**VERSLAG VAN EEN GELIJKVORMIGHEIDSONDERZOEK VOOR INGEBRUIKNAME EN/OF CONTROLEBEZOEK  
VAN EEN ELEKTRISCHE INSTALLATIE OP LAAGSPANNING EN ZEER LAGE SPANNING****Algemene gegevens**

Plaats van het onderzoek:	Waaienburgseweg 69 , 8972 KROMBEKE				
Eigendom van:	Marie - Thérèse Despeghele				
Opdrachtgever:	Immo-Droom Delphine Pareyn,Gasthuisstraat 6, 8970 POPERINGE				
Type lokalen:	Woning	DNB:	Fluvius	Tarief:	Dag
EAN-code installatie:	??	Nr. teller:	5516653	Index:	45851.2 kWh
Installateur:	??				
BTW-nr.:	/	Of ID-kaartnr:	/	Uitgereikt te:	/ op /
Agent-bezoeker:	Rinus Messely				Datum onderzoek: 04/09/2019

Overeenkomstig de voorschriften van het Algemeen Reglement op de Elektrische Installaties (A.R.E.I.) - Interne procedure QPRO/ELE/001	
Type keuring:	Art. 276bis Verkoop van een wooneenheid
Bijkomende info:	/
Herkeuring op:	/
Bescherming tegen elektrische schokken bij onrechtstreekse aanraking: Art. 86 Huishoudelijke lokalen of plaatsen (net TT - voeding van de elektrische installatie via elektrische teller)

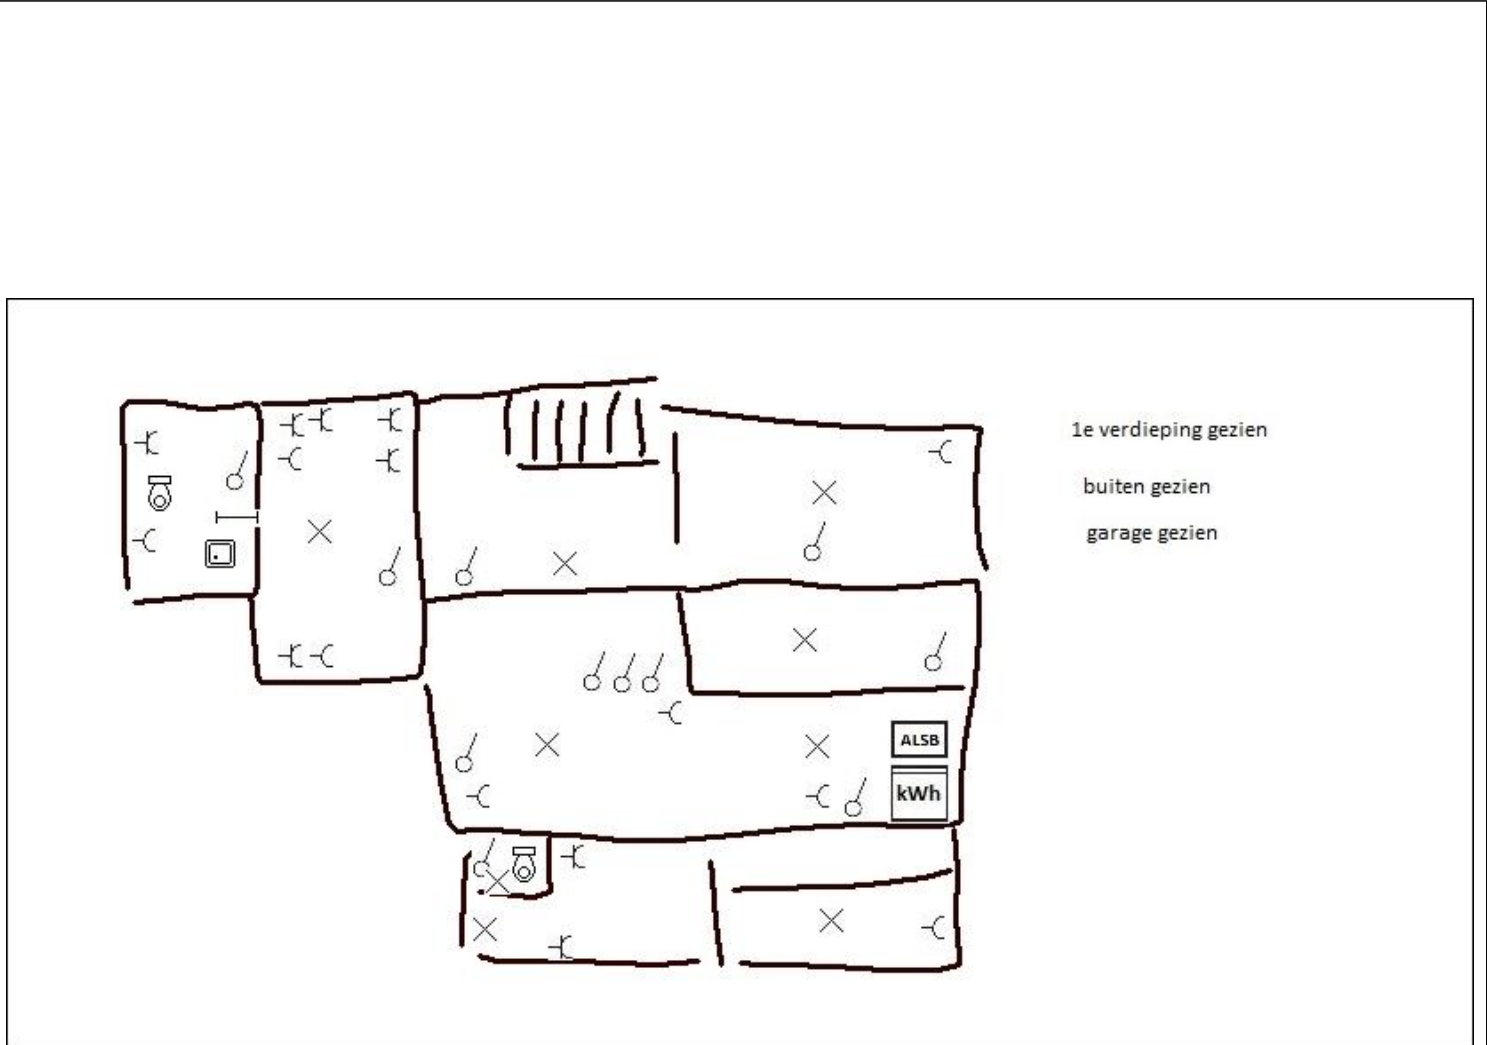
- 7.04. : Schakelaar, contactdoos of aftakdoos herschikken en/of opnieuw bevestigen (regels goed vakmanschap). (art 9.03)
- 7.14B. : Het opgestelde elektrisch materieel is niet aangepast aan het volume waarin dit is geïnstalleerd (afstanden tot rand van bad- en/of stortbadkuip of bijkomende voorwaarden ter bescherming). (art 86.10)
- 7.15. : Gebruik materiaal in gewone ruimten, waarvan de omhulsels een beschermingsgraad hebben die minstens IP2X (IPXX-B) is. In ruimten toegankelijk voor publiek dient de beschermingsgraad minstens IP4X (IPXX-D) te zijn. (art 19, 49.01)
- 7.20. : Toestellen zonder bodem moeten bevestigd worden op aangepaste montageplaten (brandveiligheid t.a.v. opbouw schakelmateriaal). (art 104)

- 7.15 GANG-TRAP
- 7.4 GANG-TRAP
- 7.20 GANG-TRAP + KAMER VOORAAN LINKS
- 2.4 + 3.12 GARAGE
